MISE EN ŒUVRE D'UNE UNITE DE VALORISATION  
ENERGETIQUE DES BOUES SUR LA STATION DE  
TRAITEMENT DES EAUX USEES MAERA

DEMANDE D'AUTORISATION  
ENVIRONNEMENTALE

NC1 – NOTE COMPLEMENTAIRE N°1 EN  
REPONSE A L'AVIS DELIBERE DE L'AUTORITE  
ENVIRONNEMENTALE (AE) N°2023-107 ADOPTE  
LORS DE LA SEANCE DU 21/12/2023

SUIVI DU DOCUMENT :  
CML-NOT-00-016-B\_NC1-Réponses à l'Ae

Figure n°2. Principe des échanges de chaleur entre Maera et Port Marianne

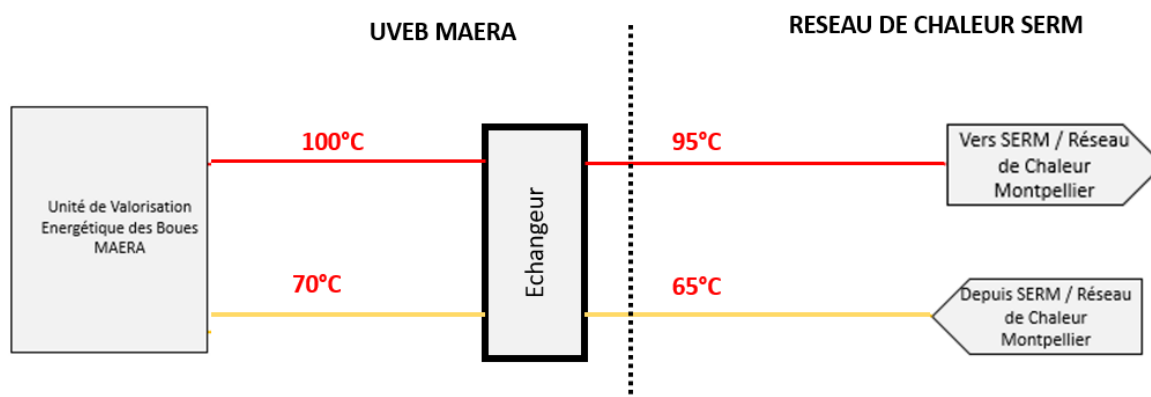
L'Ae recommande de compléter le dossier par des informations sur les travaux de raccordement de l'UVEB avec le réseau de chaleur de la métropole.

La station d'échange située sur le site de Maera sera composée d'un échangeur à plaques, d'une panoplie de comptage et de régulation ainsi que de circulateurs permettant l'acheminement des calories vers le réseau de chaleur Montpelliérain.

Le raccordement de l'Unité de Valorisation Énergétique des Boues (UVEB) au réseau de chaleur de la métropole nécessitera la mise en œuvre d'une extension de ce réseau entre la centrale tri-génération de Port Marianne et l'UVEB située au centre de la station d'épuration Maera. Ces deux installations sont distantes d'environ 2,5 km. Les travaux de raccordement de l'UVEB au réseau chaud/froid de la métropole ne sont pas définis à ce jour. Les études et la réalisation des travaux seront mis en œuvre dans un autre cadre que celui de la construction de l'UVEB.

**Figure n°6. Localisation des points de mesure pour la réalisation des mesures dans l'environnement**

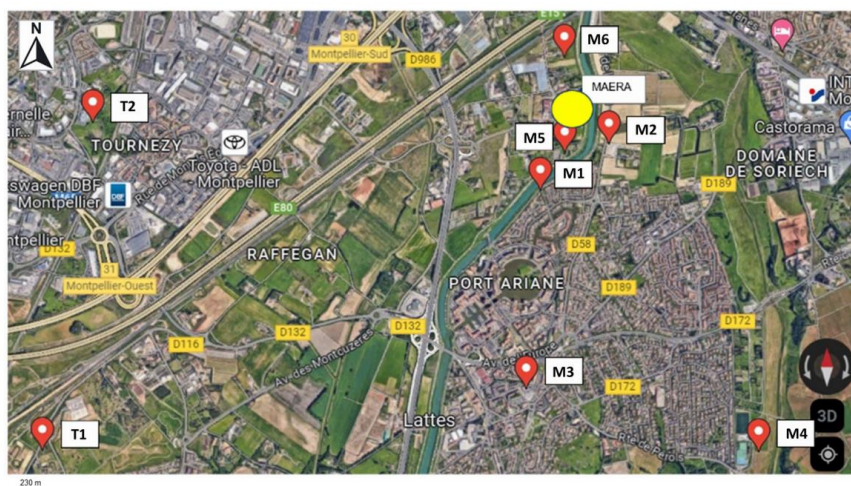
*L'Ae recommande de compléter l'état initial par les mesures les plus récentes de qualité de l'air aux alentours du site.*

Une campagne de caractérisation de l'état initial de la qualité de l'air dans l'environnement du site a été réalisée par Bureau Véritas sous la forme d'une étude d'Interprétation de l'Etat des Milieux (IEM). L'Interprétation de l'Etat des Milieux (IEM) est un outil permettant de déterminer la compatibilité de l'état des milieux (sols, eaux souterraines, eaux de surface, air ambiant, ...) avec les usages en cours (présence de populations humaines, ressources naturelles à protéger...) et projetés (mise en œuvre d'une UVEB dans le cas présent) d'un point de vue sanitaire.

- ✓ Pour la matrice air :
  - Pour les **oxydes d'azote**, les concentrations mesurées dans l'air respectent les valeurs réglementaires limites pour la qualité de l'air : l'état du milieu air est **compatible avec les usages** vis-à-vis de ce paramètre.

- ✓ Pour la matrice retombées (dépôts atmosphériques) :
  - Pour les **métaux** : pour l'arsenic, le cadmium, le cuivre, le chrome, le nickel, le plomb, le thallium et le mercure, une comparaison des résultats de mesure avec les valeurs repères issues des réglementations Suisse et Allemande et les niveaux de référence proposés par l'INERIS indique une **compatibilité avec le milieu**. Pour l'antimoine, le cobalt et le vanadium, il n'existe pas à l'heure actuelle de valeurs guides pour juger de la compatibilité des mesures réalisées avec les usages au sein de la zone d'étude.

- Pour les **dioxines-furanes**, les résultats de la campagne de mesure indiquent une **compatibilité du milieu avec les usages**. En effet, les mesures indiquent la présence d'un bruit de fond typique pour zone urbaine et industrielle.

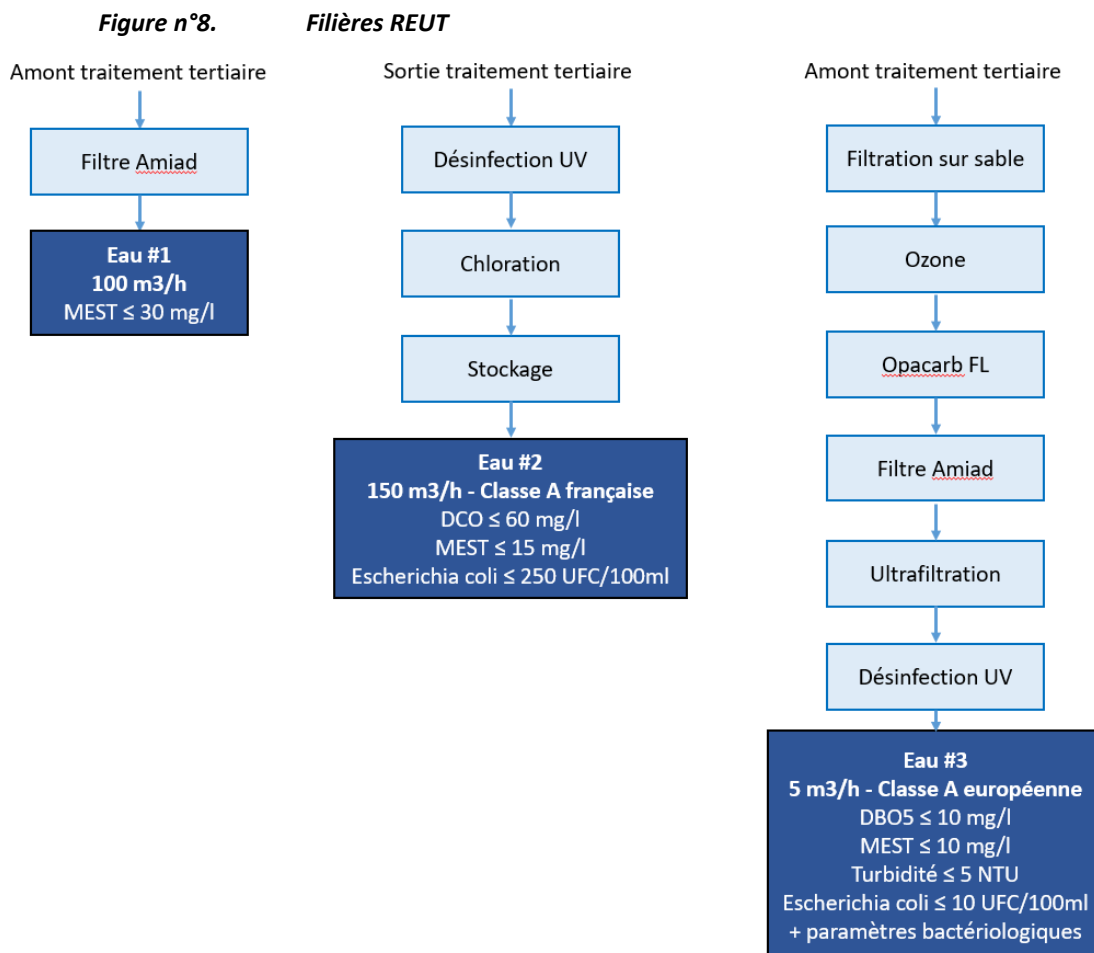
*L'Ae recommande de détailler le dispositif envisagé de réutilisation des eaux traitées et, le cas échéant, de le renforcer.*

Le projet de modernisation de la STEP, qui a fait l'objet d'une procédure de demande d'autorisation antérieure, intègre la création de filières permettant le développement d'un projet de réutilisation des eaux usées traitées (REUT). Les usages externes de ces eaux usées traitées feront l'objet d'une procédure distincte de demande d'autorisation ultérieure.

Afin de pouvoir couvrir un éventail d'usage aussi large que possible, trois filières différentes de production d'eaux usées traitées sont mises en place, avec des niveaux de qualité adaptés pour les différents usages.

Dans un premier temps, les eaux usées traitées seront réutilisées pour couvrir une partie des besoins internes à la STEP Maera.

De nombreux équipements de traitement process requièrent des rinçages fréquents et automatisés de leurs composants internes afin de prévenir le risque de colmatage ou d'encrassement. De l'eau usée traitée filtrée à 300 µm (filtre Amiad) est utilisée pour ces applications. En pointe, près de 100 m<sup>3</sup>/h d'eau traitée sont ainsi utilisés pour permettre le bon fonctionnement des équipements de traitement.

La deuxième filière de production des eaux REUT permet d'obtenir une qualité améliorée des eaux via de procédés de désinfection, en vue d'une utilisation pour le lavage à grandes eaux des sols, des ouvrages de traitement ou l'arrosage des différents espaces verts de la station.

Enfin la troisième filière de production de REUT permet d'obtenir une eau d'une qualité compatible avec l'arrosage de cultures. Cette filière alimentera une installation pilote d'agroécologie présente sur la STEP à un débit de 5 m<sup>3</sup>/h en pointe.
